PLANBESKRIVNING

Tillhörande detaljplan för del av
SNÖSTORP 19:199 OCH SKÄRAN 1

SNÖSTORP, HALMSTADS KOMMUN
1380K-P2023/18

Standardförfarande, KS 2019/00535
Antagen av kommunstyrelsen 2022-12-06
Laga kraft 2023-12-21

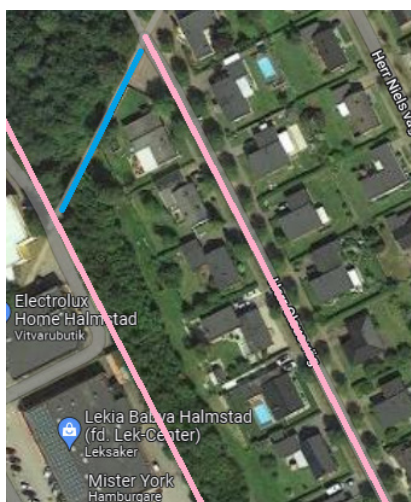
1. Jag ser tyvärr att ni fortfarande inte visar hänsyn till mina barn. Jag bor på Saxen1 och ni vill bygga moped och cykelstråk tätt in på staketet på alla sidor om mitt hus. Jag har barn själv och måste kunna ha en säker miljö även för mina barn. Jag har tidigare lämnat in förslag på att flytta en ny tilltänkt mopedväg några meter.

Mitt förslag ser ut som följande för att få en säker miljö för oss som bor i området.

Led om trafiken inne på skolområdet att möta den nya cykelbanan redan innan denna nya streckningen. I förslaget som ligger idag så uppmuntras trafiken istället mot Herr Olaus väg, vilket kommer ge olyckor.

Där blå markering är att vi helt tar bort gångbanan.

Kommentar

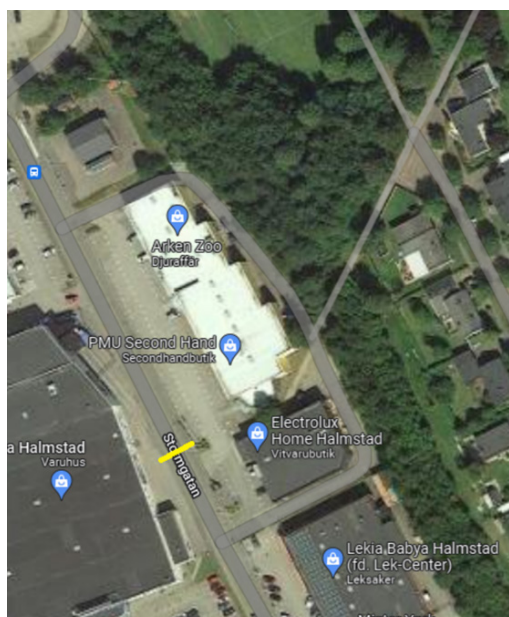
2. Vidare så kommer ni få en jättefarlig övergång mot Billema där elever kommer att göra sig illa. Tyvärr var mitt tidigare förslag inte heller med i det vi nu fick titta på. Så jag tar det igen. Stormgatan är av erfarenhet tyvärr otroligt trafikerad och där sköts hastighetsbegränsningen otroligt dåligt redan idag. Jag gissar att elever kommer vistas på Billema och kaka lunch om maten på skolan inte faller dom i smaken. Detta gör att vi behöver begränsa hastigheten på ett bra sätt. Detta var tyvärr inte heller med det vi fick till oss på utställningen igår. Så här kommer ett förslag. Gul markering är ett gupp, övergångställ, rödljus eller vad som passar bäst.

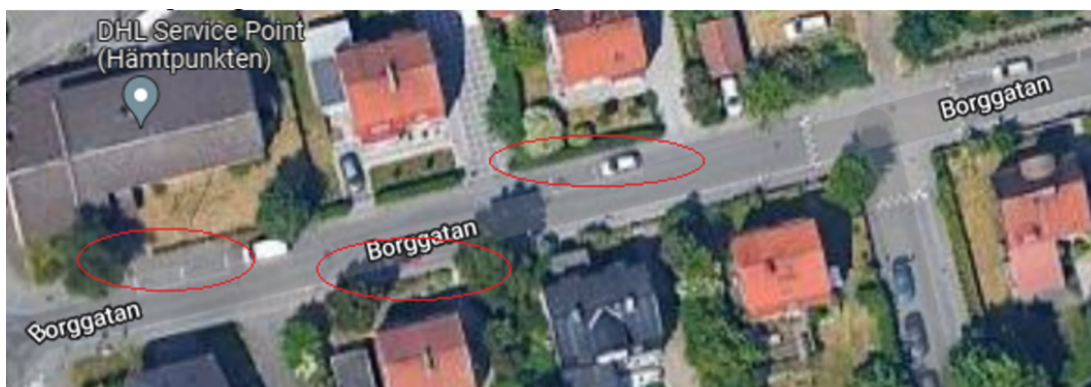
3. Sist men inte minst så kan jag till min glädje se att ni tagit lite hänsyn till trafiken på "Herr" gatorna. Den tackar jag för. Men jag tror jag har ett förslag som är ännu bättre. Ni skriver att en lösning kan vara att ta bort förlängningen på Kapitelvägen för att göra det längre att köra runt, vilket då gör att man kommer använda den "riktiga" vägen till skolan. Bra, men tyvärr så påverkar det även oss som bor där ganska dåligt. Långt att köra, längre tid för räddningstjänst, sophämtning osv. Så mitt förslag ser ut som följande.

Inspiration hämtat ifrån Malmö. (Se bild till höger ovan)

Gör fasta parkeringsplatser på Herr Olaus väg som istället begränsar framkomligheten.

Alternande på höger och vänster sida om vägen så sätts rutor om två bilar ut. se bild.

På så sätt kan räddningstjänsten fortfarande komma in snabbt, vilket är lösning försämrar, men vi kanske blir av med trafikproblemet. Jag tänker att det är värt och testa och som "worst case" justera vidare om det blir ett problem.
